FACHDIENST	BESCHLUSSVORLAGE
Fachdienst Bauverwaltung und öffentliche Flächen

Geschäftszeichen 2-60/602 - Boe	Datum 26.07.2019	BV/2019/090
------------------------------------	---------------------	--------------------

Ausbau Spitzerdorfstraße (südl. Teilstück zw. Bahnhofstr. und Feldstr.) - Abwägung und Bauprogramm

Ausbau Spitzerdorfstraße - Abwägung für Straßenausbauplanung.xls

Spitzerdorfstraße – Systemquerschnitt Ausbauvariante – Einbahnstraße mit Radfahrstreifen

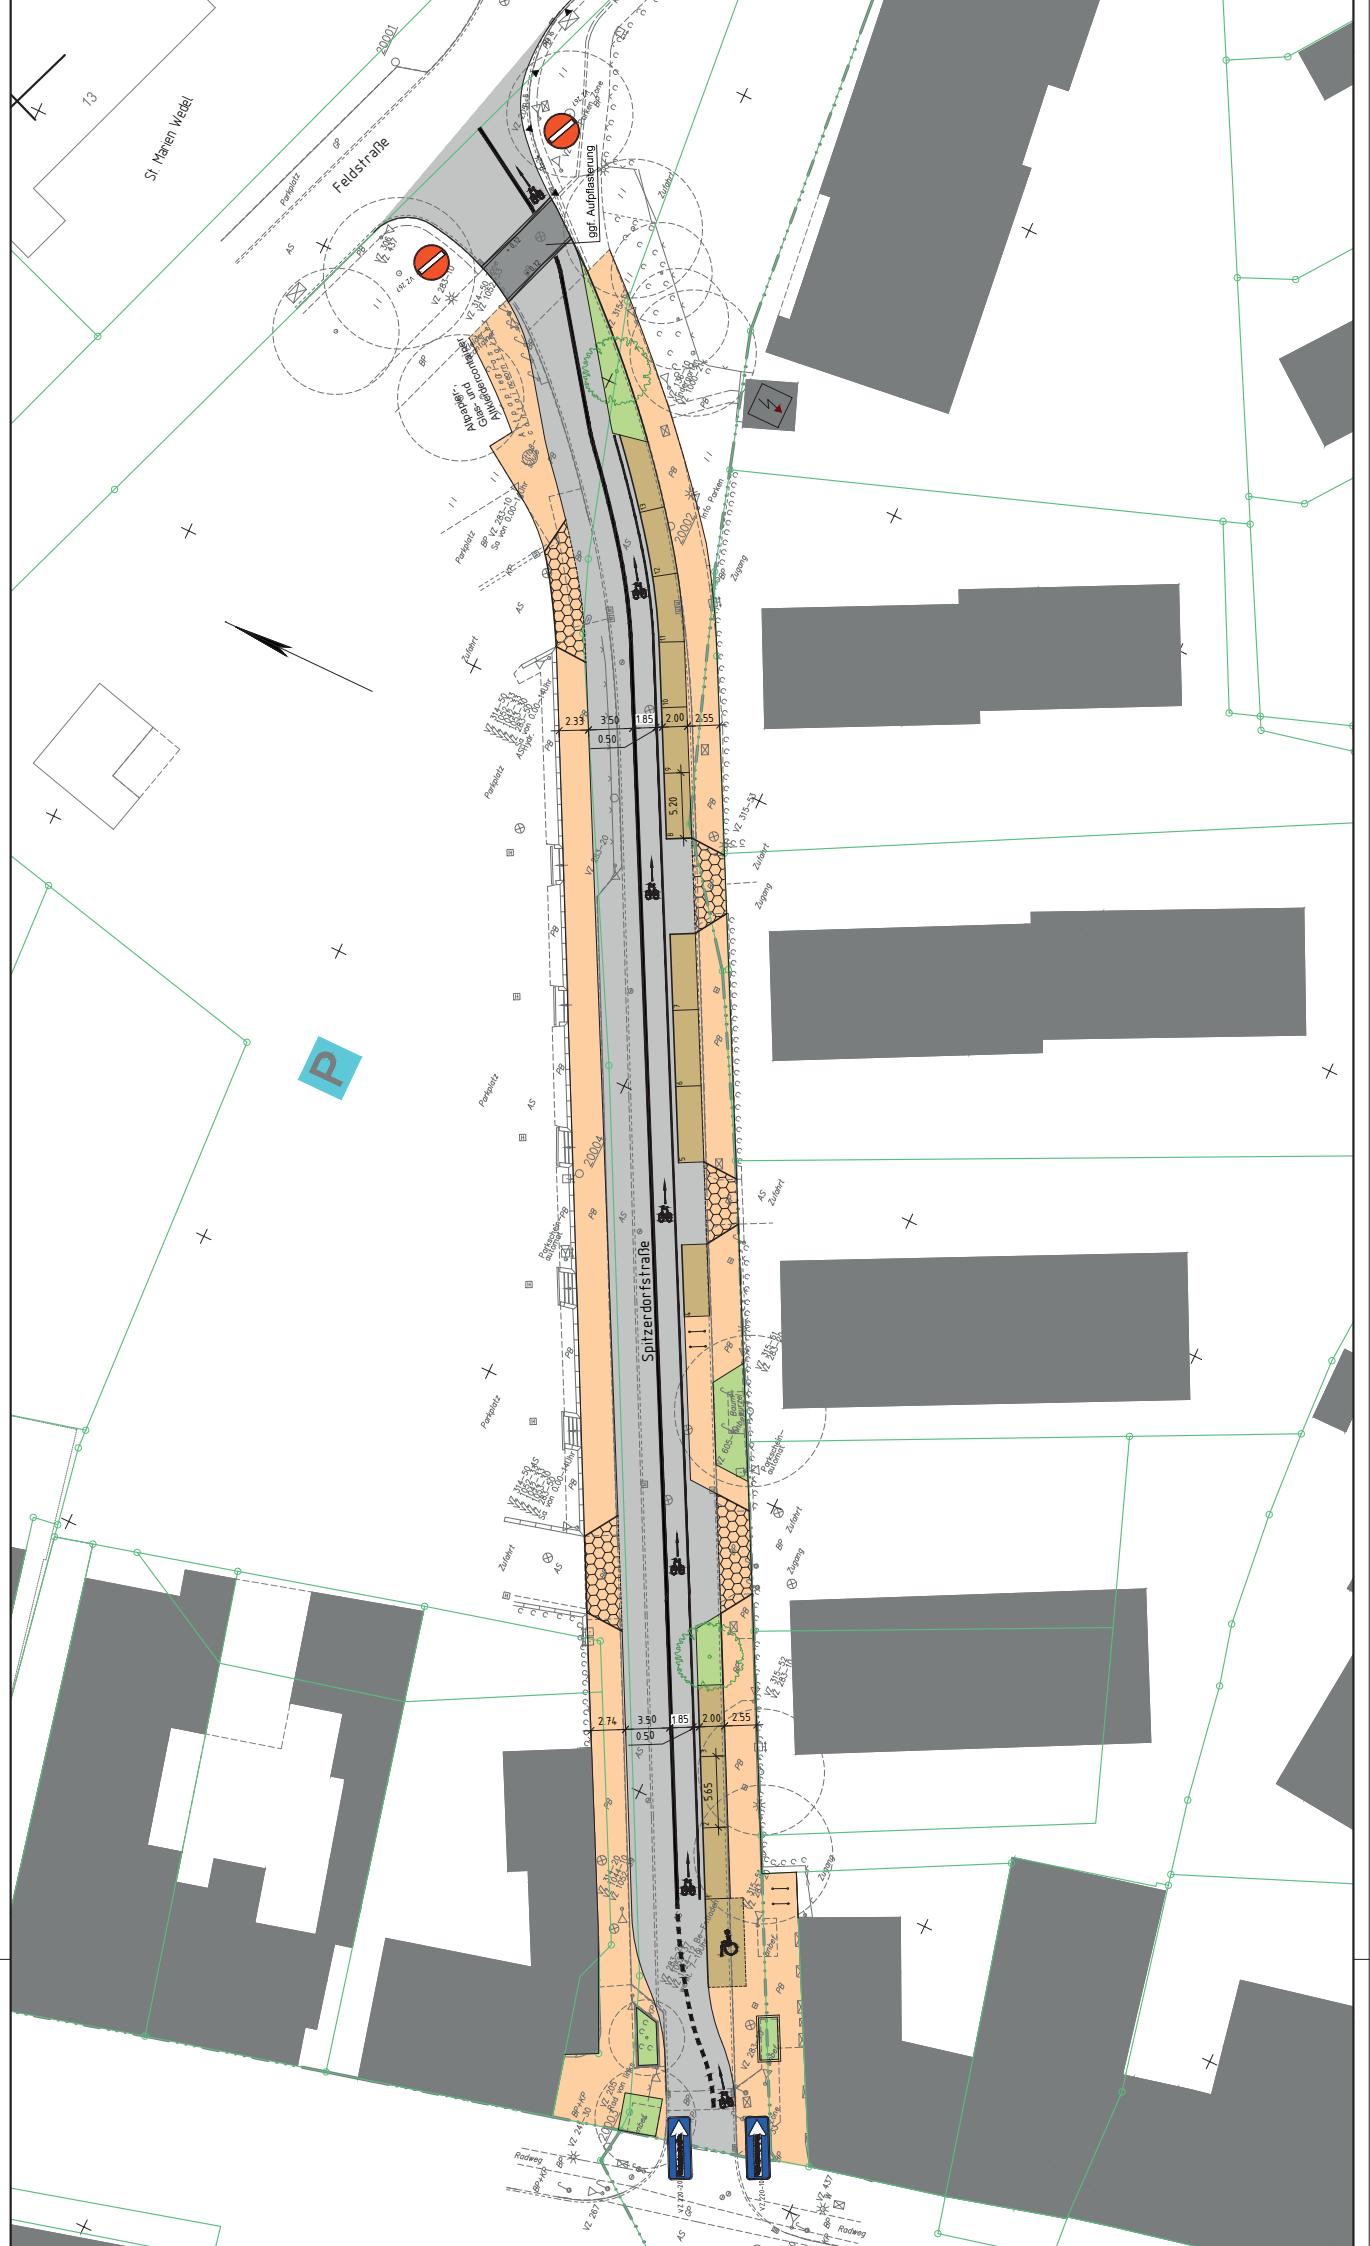
Ifd. Nr.	Einwender (Name / Anschrift)	Einwand / Anregung	Abwägung	Begründung bzw. weitere Veranlassung
1	Polizei Wedel	Stellungnahme nach Ortsbesichtigung: Variante 2 wird befürwortet. Gegenläufige Befahrbarkeit der Einbahnstraße für Radfahrer soll zu einem späteren Zeitpunkt (ca. 6 Monate nach Betrieb) bewertet werden.	wird berücksichtigt	Nach Ausbau der Straße ist zu beobachten, wie sich die Radfahrer verhalten und ob neue Verkehrsregelungen (für Radfahrer) nötig/möglich sind.
2	Ordnungsamt / Verkehrsbehörde Wedel	Variante 2 wird favorisiert. Es sollte dringend eine Verbesserung für Radfahrer (sicheres und komfortables Angebot) erfolgen, auch wenn das zu Lasten vorhandener Parkplätze geht. Die Feldstraße wieder als Einbahnstraße einzurichten wird sehr begrüßt. Zurzeit kommt es durch den gegenläufigen Verkehr, insbesondere im Zufahrtsbereich zu den Welaub-Arcaden, häufig zu verkehrlichen Konfliktsituationen (zw. Pkw. und Radfahrern / Fußgängern). Die Befahrbarkeit für Radfahrer entgegen der Einbahnstraßenregelung sollte vorerst nicht erlaubt werden.	wird berücksichtigt	Nach Ausbau der Straße ist das tatsächliche Verhalten der Radfahrer zu beobachten; gegebenenfalls muss die Beschilderung dann dementsprechend angepasst werden.

3	Stadtentwässerung Wedel (SEW)	Das Niederschlagswasser der Fahrbahn (Asphaltfläche) ist dem vorhandenen RW-Kanal über alte / neue Trümme zu zuführen. Die Nebenflächen (Gehwege) sind in versickerungsfähigem Pflaster mit entsprechendem Untergrund herzustellen. Der Nachweis ist der SEW vorzulegen. Grünflächen / Pflanzbeete sind unversiegelt zu gestalten. Vorhandene Schachtabdeckungen in der Asphaltfahrbahn sind neu gegen einwalzbare (mit Kennzeichnung SW/RW) auszutauschen.	wird teilweise berücksichtigt	Hinweise / Vorgaben zur Ausführung werden beim Ausbau berücksichtigt; Abstimmung der Arbeiten als koordinierte Baumaßnahme. Pflasterflächen sind per se wasserdurchlässig. Versickerungsfähiges Pflaster (z. B. Fugenpflaster) ist in innerstädtischen Bereichen mit hohem Fugängeraufkommen, insbesondere ältere Menschen mit Rollatoren etc., nicht zu empfehlen.
4	Stadtwerke Wedel GmbH (STW)	Es ist beabsichtigt, die Trinkwasserleitung, die Gasversorgungsleitungen (in Teilen) und bestehende Stromversorgungsleitungen zu erneuern. Zudem sollen bestehende Hausanschlussleitungen saniert werden. Aktuell gehen wir von einem Ausführungszeitraum im Jahre 2020 aus. Wir bitten hierzu um gemeinsame Absprache zwecks gemeinsamer Vergabeprozedur, Beauftragung von Zusatzleistungen, wie Kampfmittelsondierung, SiGeKo und Bauoberleitung.	wird berücksichtigt	Wird beim Ausbau berücksichtigt; Abstimmung der Arbeiten als koordinierte Baumaßnahme.

5	BAG Wedel	keine Rückantwort		s. Bauprogramm
6	Umweltbeirat	Befürwortung einer Reduktion des Verkehrsaufkommens (motorisierter Individualverkehr) durch größtmögliche Förderung des Fußgänger- und Radfahrerverkehrs.	wird berücksichtigt	s. Bauprogramm
7	Seniorenbeirat	Wir präferieren die Variante 3. Die Erklärung zur Einbahnstraße mit einem Schutzstreifen für Fahrräder und neu E-Scootern halten wir für sachgerecht. Wir regen an, den Fahrradweg, der gegenläufig zum Autoverkehr auf der nördlichen Seite verläuft, sowohl gegenüber dem Fußweg als auch gegenüber der Autofahrbahn jeweils in der Höhe geringfügig abzusetzen. Das hat sich bei angemessener Breite der jeweiligen Benutzungswege in Dänemark und in den Niederlanden durchgesetzt. Die Beibehaltung von Behinderten-Parkplätzen wird befürwortet.	wird teilweise berücksichtigt	s. Bauprogramm
8	Jugendbeirat	keine Rückantwort		s. Bauprogramm
9	wilhelm.tel (WuD - Herr Müller)	keine Leitungen vorhanden. Trassenwunsch von 2 x DA 50. Wir bitten dies bei der Planung zu berücksichtigen.	wird berücksichtigt	wird beim Ausbau berücksichtigt

Ifd. Nr.	Einwender (Name / Anschrift)	Einwand / Anregung	Abwägung	Begründung bzw. weitere Veranlassung
10	Telekom	In der Spitzerdorfstraße befinden sich mehrere Abzweigkästen und ein Kabelschacht, deren Lage (auch Höhe) bei den Planungen berücksichtigt werden müssen. Vor Beginn der Baumaßnahme sind bei der Planauskunft aktuelle Bestandpläne anzufordern. Eigene Maßnahmen der Telekom sind nicht beabsichtigt.	wird berücksichtigt	wird beim Ausbau berücksichtigt
11	Vodafone / Kabel-D	Leitungen sind vorhanden. Die Anlagen sind bei der Bauausführung zu schützen bzw. zu sichern, dürfen nicht überbaut und vorhandene Überdeckungen nicht verringert werden.	wird berücksichtigt	wird beim Ausbau berücksichtigt
12	Kreis PI - Abfallentsorgung	Variante 1 funktioniert nicht. Die verbleibende Fahrbahnbreite (5 m) wäre für Lkw-Begegnung zu schmal. Bei der Einbahnstraßenregelung (auch Feldstraße) sollte man beachten, dass dort mit einem Seitenlader gefahren wird und der Fahrer ggf. aussteigen muss, um sich die Tonnen 'ran zu holen. Dies nimmt natürlich etwas Zeit in Anspruch, in der die Straße auch komplett blockiert sein wird.	wird teilweise berücksichtigt	s. Bauprogramm

Ifd. Nr.	Einwand / Anregung	Abwägung	Begründung bzw. weitere Veranlassung	Einwender
1	Befürwortung der Wieder-Einrichtung der Einbahnstraße Feldstraße (in Richtung Bahnhofstraße), da großes Konfliktpotential im Einmündungsbereich und den privaten Ein-/Ausfahrten (Welau-Parkplatz) besteht, insbesondere für Radfahrer	wird berücksichtigt	s. Bauprogramm	1 Person
2	Ablehnung der Einrichtung einer Einbahnstraße in der Spitzerdorfstraße in Richtung Feldstraße, da Anwohner immer den Umweg über die Bahnhofstraße fahren müssten; Hinweis auf desolate Parkplatzfläche Schulauer Markt	wird nicht / teilweise berücksichtigt	s. Bauprogramm / Ausbesserung Parkplatz erfolgt in Teilen	1 Person
3	Variante 2 (Einbahnstraße Feldstraße vom Mühlenweg in Richtung Bahnhofstraße) führt zu einem höheren Verkehrsaufkommen wie bisher. Variante 1 wäre die bessere Lösung.	wird nicht berücksichtigt	s. Bauprogramm	1 Person
4	Variante 1 soll zur Ausführung kommen. Einbahnstraßenregelung führt zu mehr Verkehr, da Umwege gefahren werden müssen, um ans Ziel zu kommen.	wird nicht berücksichtigt	s. Bauprogramm	1 Person

5	befürwortet Variante 2 und die Wieder-Einrichtung der Einbahnstraße in der Spitzerdorfstraße und der Feldstraße	wird berücksichtigt	s. Bauprogramm	1 Person
6	Variante 1 wird favorisiert. Fußgängerquerung an der Einmündung Spitzerdorfstraße / Feldstraße soll hervor gehoben werden.	wird nicht / teilweise berücksichtigt	s. Bauprogramm	1 Person
